**Avis délibéré de la mission régionale d'autorité environnementale
sur l'implantation d'un parc photovoltaïque porté par la société
TSE sur la commune de Serpaize (38)**

Avis n° 2024-ARA-AP-1760

Avis délibéré le 22 octobre 2024

Figure 2: Plan d'implantation du projet d'environ 5,83 ha clôturés (source : résumé non-technique de l'étude d'impact).

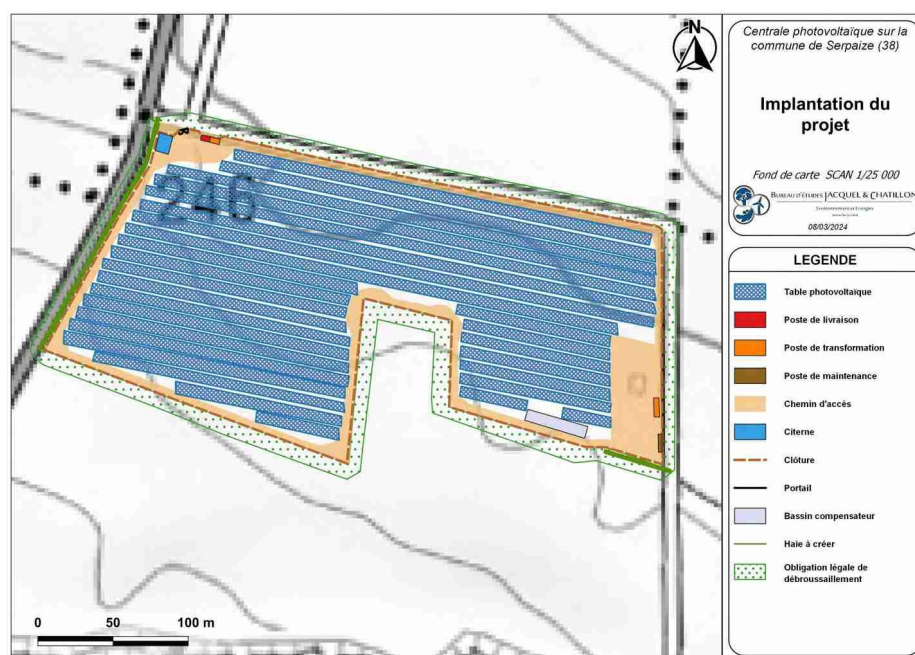
Le poste source de Pont-Évêque est situé à 7 kilomètres au sud-est du site d'implantation. Le tracé définitif du raccordement électrique devrait suivre les itinéraires routiers existants, et les lignes être enterrées à 1,30 mètres de la surface du sol. Ce tracé définitif n'est pas connu (et les impacts afférents sont seulement évoqués) dans la mesure où le maître d'ouvrage attend « l'obtention des autorisations administratives » pour transmettre une pré-étude technique et financière au maître d'ouvrage de ce raccordement au réseau électrique national, Enedis.⁵ La capacité réservée au titre du S3REnR n'est pas mentionnée sachant que ce dernier prévoit des renforcements conséquents sur le secteur électrique de Pont-Évêque⁶. La capacité réservée disponible immédiatement en février 2022, était pour ce secteur de 22,9 MW. Faisant partie du projet, les caractéristiques du raccordement et son tracé doivent être présentés et ses incidences évaluées de manière précise, ainsi que tous éventuels renforcements de poste de transformation et de lignes haute tension, même s'ils relèvent d'une autre maîtrise d'ouvrage et d'un calendrier différent. Ce n'est pas le cas dans le dossier fourni qui doit l'inclure dès ce stade.

L'Autorité environnementale recommande de décrire précisément et d'inclure explicitement dans le périmètre du projet et donc de l'étude d'impact, le raccordement au réseau électrique, fonctionnellement lié au parc photovoltaïque, et les éventuels nécessaires renforcements du réseau électrique national, associés, d'évaluer leurs incidences environnementales et de présenter les mesures prises pour les éviter, les réduire et si besoin les compenser.

Figure 3: Synthèse des enjeux écologiques (source : étude d'impact / E.Z.E= enjeu zone d'étude).

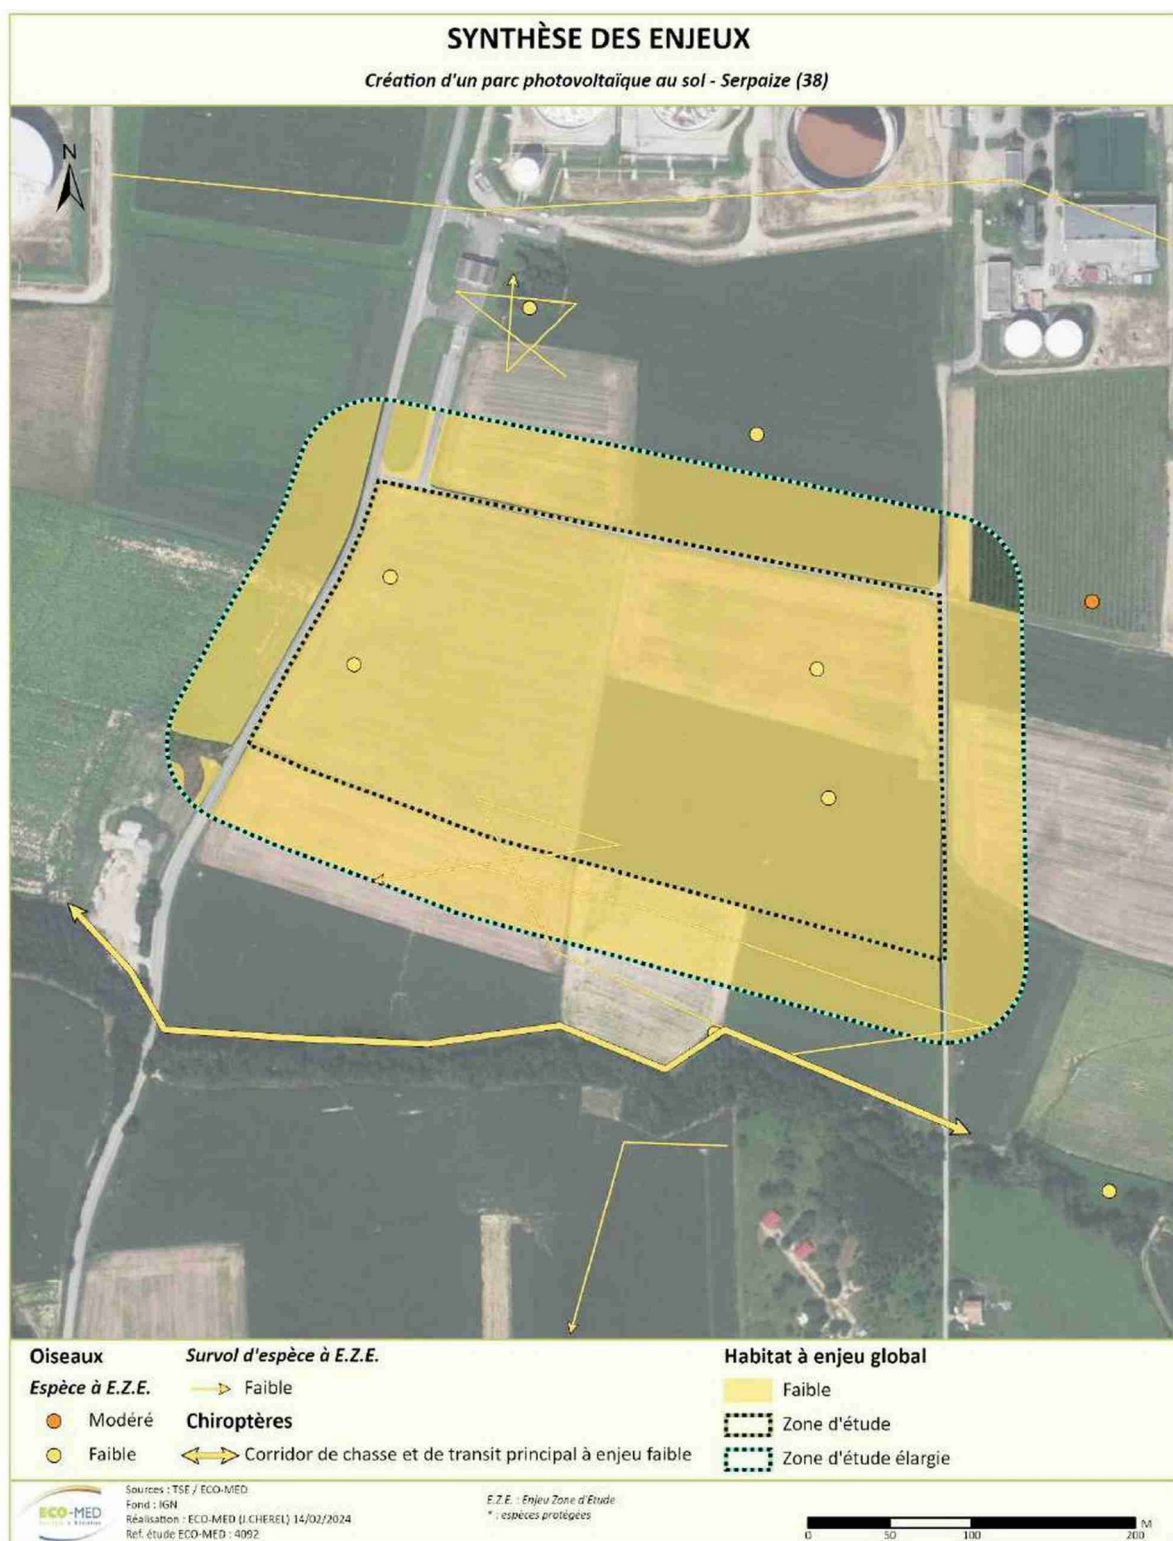
Cette faune, assez peu diversifiée est très caractéristique des milieux ouverts agricoles intensifs et implique une absence d'enjeux forts au sein de la Zip (cf. figure 3 du présent avis). Les enjeux apparaissent pour l'Autorité environnementale correctement identifiés.

Figure 5: ICPE recensées à proximité du projet (source : étude d'impact).

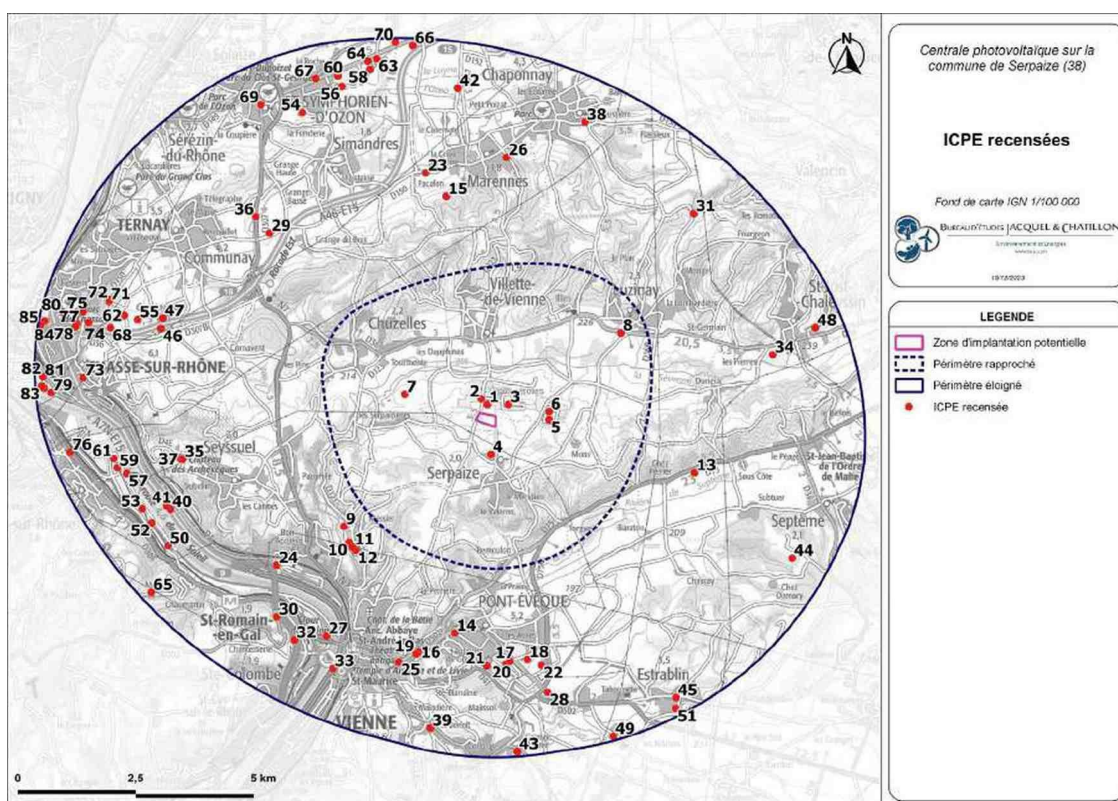
Les projets analysés sont les ICPE les plus proches du projet, dont 85 dans un rayon de 10 kilomètres¹⁹ (cf. figure 4 du présent avis) et en particulier, cinq ICPE classées Seveso seuil haut et soumises à PPRT dont les dépôts d'hydrocarbures à 200 mètres au nord du projet.

Plusieurs parcs photovoltaïques sont recensés dans le périmètre rapproché : un parc en projet à 330 mètres développé par Urbasolar et un parc construit à 810 mètres de 5 MWc développé par TotalÉnergies. La MRAe ARA avait mis en évidence dans son [avis du 13 mars 2022](#) sur un projet voisin de parc PV à Villette-de-Vienne les lacunes en matière de prise en compte des chiroptères dans les incidences potentielles du projet. L'analyse des effets cumulés concernant la biodiversité évoque des effets cumulés faibles avec l'Alouette des champs, mais reste très évasif sur les incidences elles-mêmes, ni sur les moyens de limiter ces incidences, alors même que les populations de cette espèce en Isère connaissent un léger déclin²⁰.

Le dossier s'appuie sur des constats d'impacts cumulés acceptables sur les visibilités paysagères. Si ces affirmations apparaissent pour l'Autorité environnementale argumentées de manière proportionnée, la démonstration de l'absence d'impacts cumulés sur la biodiversité apparaît lacunaire.

L'Autorité environnementale recommande d'approfondir l'analyse des effets cumulés de l'ensemble des projets du territoire avec ce projet en matière de biodiversité volante, de paysage et de consommation d'espaces agricoles, et de mettre en place le cas échéant des mesures d'évitement et de réduction en la matière.
